PROGETTO DEFINITIVO

Realizzazione ANZCSA_Centro di servizi per persone non autosufficienti (SS)

N° elaborato
DA001.1

Relazione di adeguamento al parere VAS n. 72 del 27.04.2023

Planimetria comparativa con la vecchia soluzione per la rotatoria in linee gialle

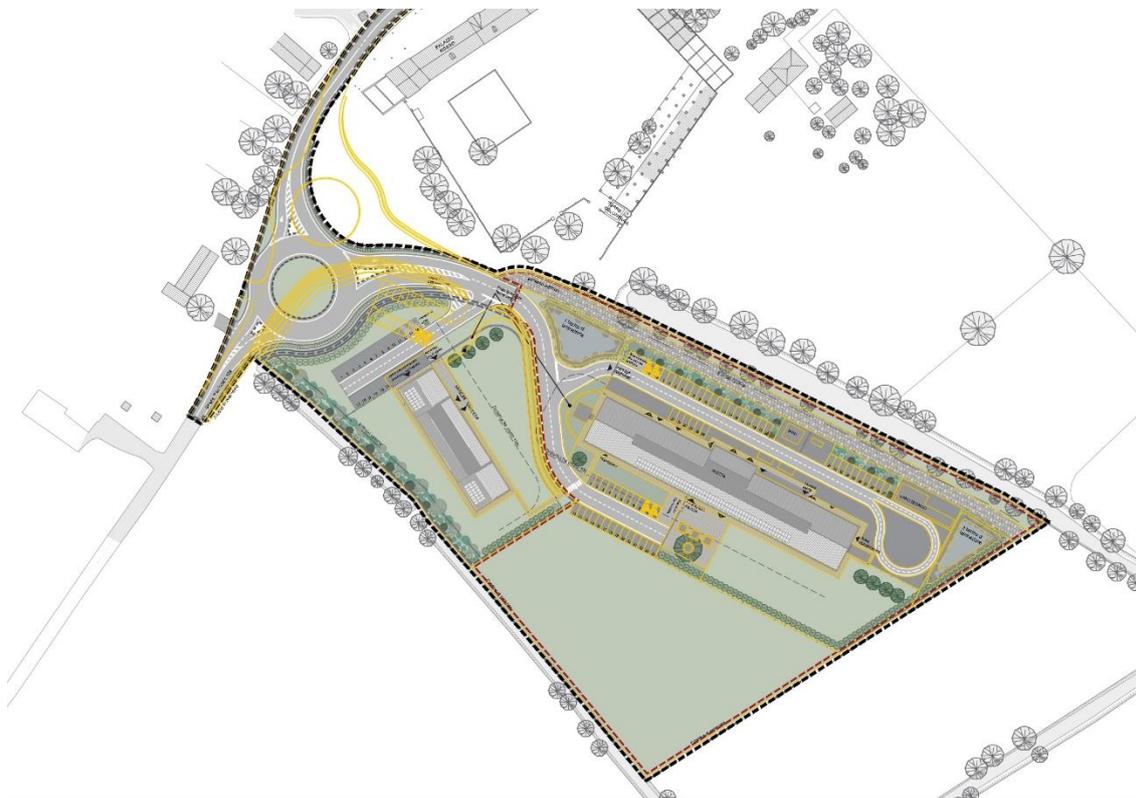
In relazione ai rilievi del parere della Commissione VAS n. 246, è stata quindi proposta una diversa soluzione per la rotonda sulla SP46 che allontana il sedime stradale dalle pertinenze di Palazzo Rosso e elimina l’interferenza tra il sedime della porzione già demolita del Palazzo e la viabilità. Tale soluzione è stata condivisa con il settore viabilità della Provincia di Verona in data 17.01.2023 al n. prot. 0009237 ed ha ricevuto il nulla osta viabilistico qui riportato (pratica 7263/2022 NAMIRA SGRPA). La comparazione tra le due soluzioni ed il parere si trovano a seguire.

In relazione a tale modifica, e alle conseguenze che la stessa ha rispetto al progetto, è stato necessario apportare rettifiche alla configurazione delle opere esterne agli edifici, soprattutto per quanto riguarda l’edificio che ospiterà la comunità minori, che mantiene la medesima posizione ma rivede leggermente la viabilità ed i parcheggi.

Sono stati pertanto aggiornati gli elaborati indicati nell’elenco elaborati in calce, che rappresenta l’insieme degli elaborati coerenti con la configurazione progettuale finale.

Le modifiche non comportano variazioni sostanziali per quanto concerne le diverse progettazioni specialistiche connesse (idraulica, acustica, pubblica illuminazione etc); sono pertanto stati aggiornati solamente gli elaborati necessari, individuati con colorazione nell’elenco elaborati sotto riportato.
